泊発電所 3号炉 技術的能力 比較表

1.0 重大事故等対策における共通事項

女川原子力発電所 2号炉	島根原子力発電所 2号炉	泊発電所 3号炉	差異理由
			<p>第 5-1 図 保管場所の周辺構造物の被害想定状況</p> <p>枠囲みの内容は防護上の観点から公開できません。</p>
			<p>第 5-1 図 保管場所の周辺構造物の被害想定状況</p> <p>枠囲みの内容は機密情報に属しますので公開できません。</p>

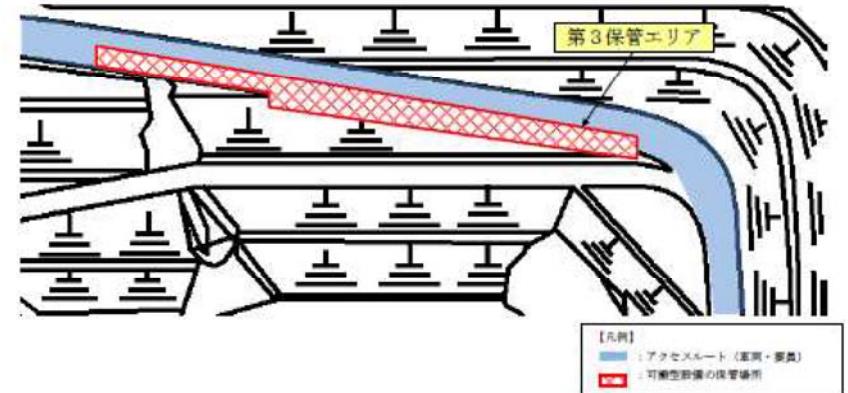
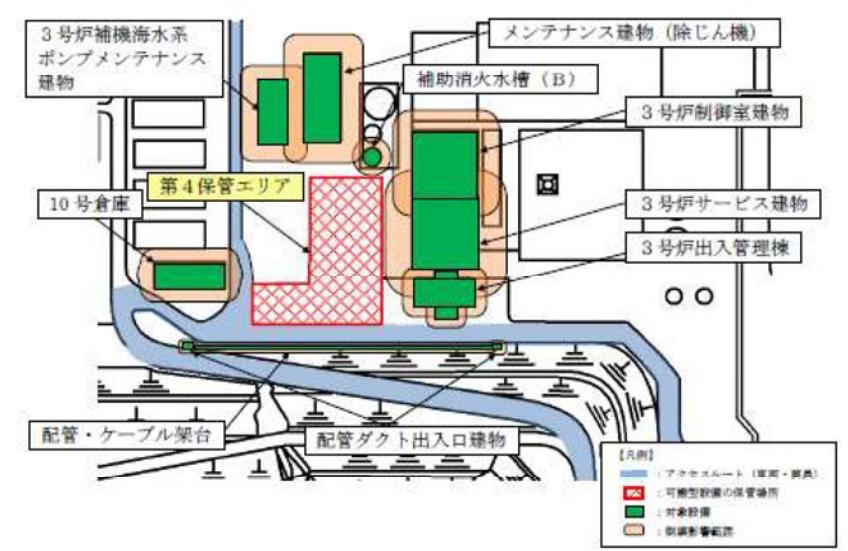
【女川及び島根】

記載表現の相違

- ・プラントの相違による
被害想定状況の相違

第5-3図 斜面Aのすべり安定性評価結果

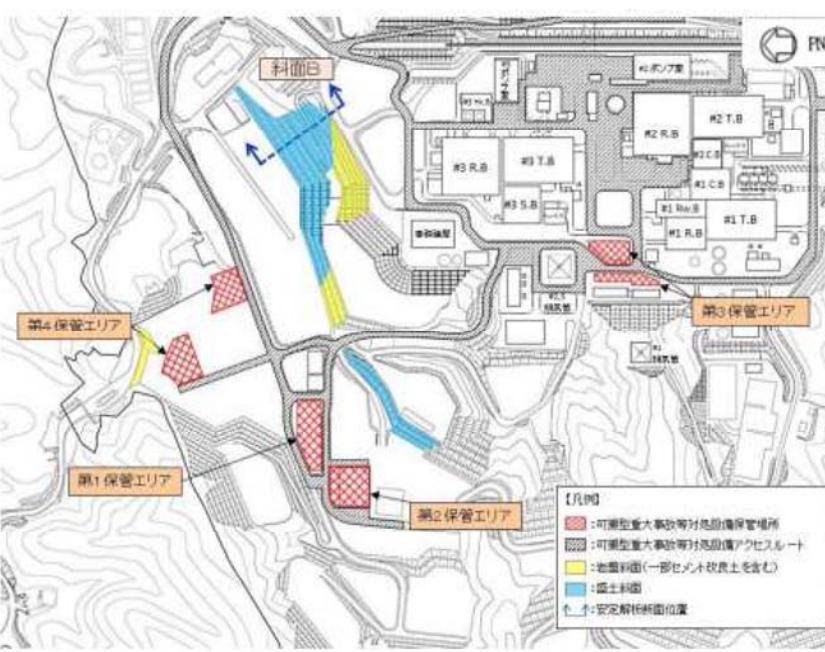
<p>(c) 評価結果</p> <p>保管場所における周辺斜面の最小すべり安全率はすべて評価基準値以上である。</p> <p>周辺斜面の崩壊に対する影響評価結果を第 5-4 表、第 5-3 図、第 5-4 図に示す。</p>	<p>(b) 評価結果</p> <p>周辺斜面の崩壊及び敷地下斜面のすべりに対する影響評価結果を第 3-6 表に示す。</p> <p>保管エリアの周辺斜面及び敷地下斜面を対象としたすべりに対する安定性評価の結果、評価対象斜面の最小すべり安全率は評価基準値を上回っていることを確認した。（安定性評価結果については、「4. 屋外のアクセスルートの評価 (4) 被害想定 ③周辺斜面の崩壊」を参照）</p>	<p>(b) 評価結果</p> <p>周辺斜面の崩壊及び敷地下斜面のすべりに対する影響評価結果を第 5-4 表に示す。</p> <p>追而【地震津波側審査の反映】 (地震応答解析結果については、 「耐震重要施設及び常設重大事故等対処施設の基礎地盤及び周辺斜面の安定性評価」の審査結果を反映する)</p>	<p>第 5-4 表 周辺斜面の崩壊に対する影響評価結果</p> <table border="1"> <thead> <tr> <th rowspan="2">被害要因</th> <th colspan="4">評価結果</th> </tr> <tr> <th>第 1 保管 エリア</th> <th>第 2 保管 エリア</th> <th>第 3 保管 エリア</th> <th>第 4 保管 エリア</th> </tr> </thead> <tbody> <tr> <td>③ 周辺斜面 の崩壊</td> <td>影響なし [$F_s > 1.0$]</td> <td>影響なし [$F_s > 1.0$]</td> <td>影響なし [$F_s > 1.0$]</td> <td>該当なし</td> </tr> </tbody> </table> <p>第 3-6 表 保管場所周辺斜面の崩壊及び敷地下斜面のすべりに対する影響評価結果</p> <table border="1"> <thead> <tr> <th rowspan="2">被害要因</th> <th colspan="4">評価結果</th> </tr> <tr> <th>第 1 保管 エリア</th> <th>第 2 保管 エリア</th> <th>第 3 保管 エリア</th> <th>第 4 保管 エリア</th> </tr> </thead> <tbody> <tr> <td>③ 周辺斜面の崩壊</td> <td>問題なし [$F_s \geq 1.0$]</td> <td>問題なし [$F_s \geq 1.0$]</td> <td>問題なし [$F_s \geq 1.0$]</td> <td>問題なし [$F_s \geq 1.0$]</td> </tr> <tr> <td>④ 敷地下斜面のすべり</td> <td>問題なし [$F_s \geq 1.0$]</td> <td>該当なし</td> <td>問題なし [$F_s \geq 1.0$]</td> <td>該当なし</td> </tr> </tbody> </table> <p>第 5-4 表 保管場所周辺斜面の崩壊及び敷地下斜面のすべりに対する影響評価結果</p> <p>追而【地震津波側審査の反映】 (地震応答解析結果については、 「耐震重要施設及び常設重大事故等対処施設の基礎地盤及び周辺斜面の安定性評価」の審査結果を反映する)</p>	被害要因	評価結果				第 1 保管 エリア	第 2 保管 エリア	第 3 保管 エリア	第 4 保管 エリア	③ 周辺斜面 の崩壊	影響なし [$F_s > 1.0$]	影響なし [$F_s > 1.0$]	影響なし [$F_s > 1.0$]	該当なし	被害要因	評価結果				第 1 保管 エリア	第 2 保管 エリア	第 3 保管 エリア	第 4 保管 エリア	③ 周辺斜面の崩壊	問題なし [$F_s \geq 1.0$]	④ 敷地下斜面のすべり	問題なし [$F_s \geq 1.0$]	該当なし	問題なし [$F_s \geq 1.0$]	該当なし
